AÐALSKIPULAG ÍSAFJARÐARBÆJAR 2008-2020

ÓVERULEG BREYTING - JARÐ- OG SÆSTRENGUR Í ARNARFIRÐI

Ísafjarðarbær. Óveruleg breyting á aðalskipulagi
Jarð- og sæstrengur í Arnarfirði

MKV. 1:50.000/A1	DAGS. 11.04.2022	VERKFANG: 16165-010
UNNIÐ AF: ÞRS	RÝNT: EBK	SAMÞ: EBK

BREYTINGAR Á UPPDRÆTTI

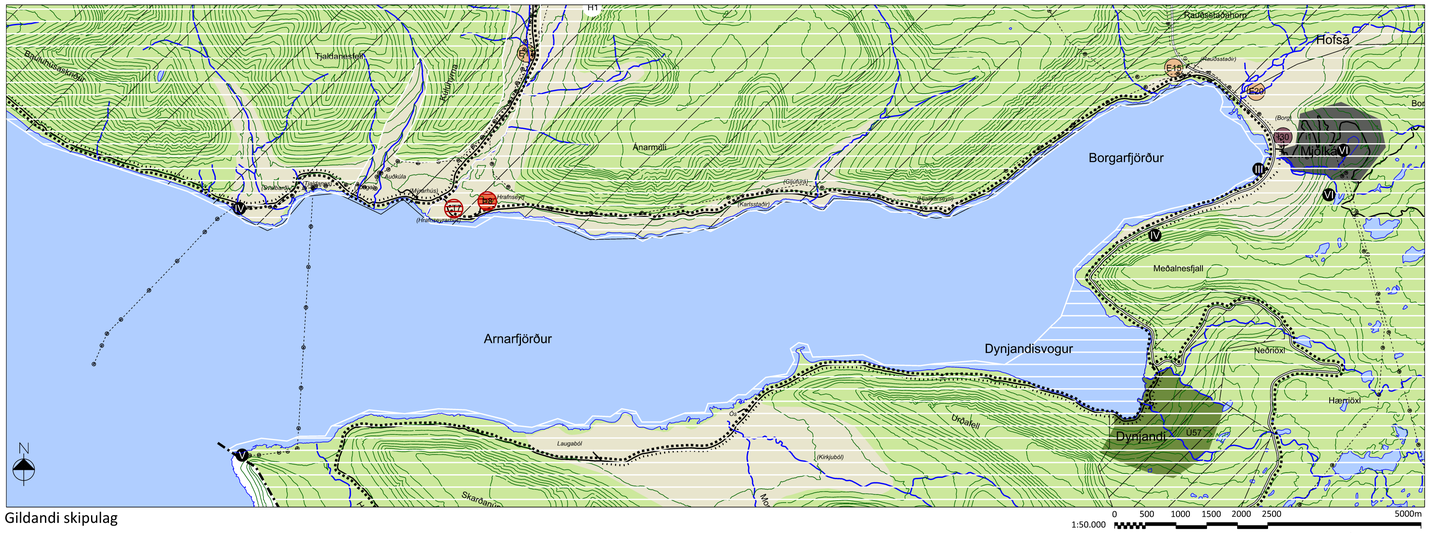
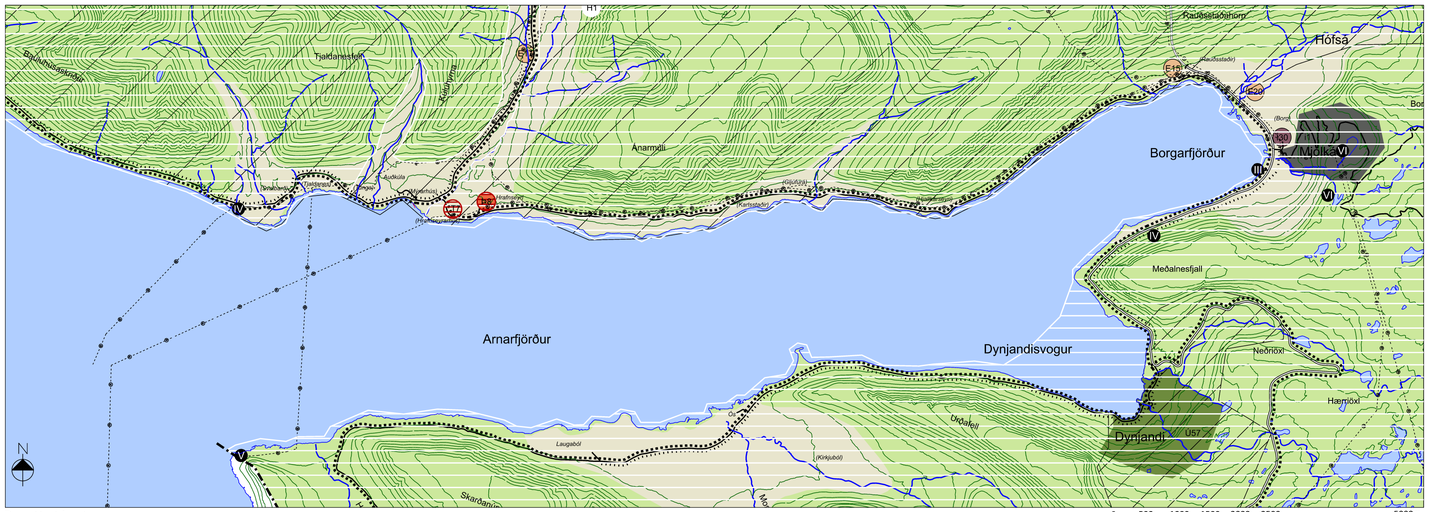
Breyting er gerð á uppdrætti í samræmi við stefnu gildandi aðalskipulags um bætt afhendingaröryggi raforku í nágrannasveitarfélögum. Tákni er bætt inn fyrir rafveitu í jörðu meðfram þjóðvegi og liggur frá Mjólkárvirkjun og að eyðibýlinu Hrafnseyrarhús. Rétt vestan við Hrafnseyrarhús fer strengurinn í sæstreng yfir Arnarfjörð að Vesturbyggð, þar sem hann liggur í suðvestur átt.
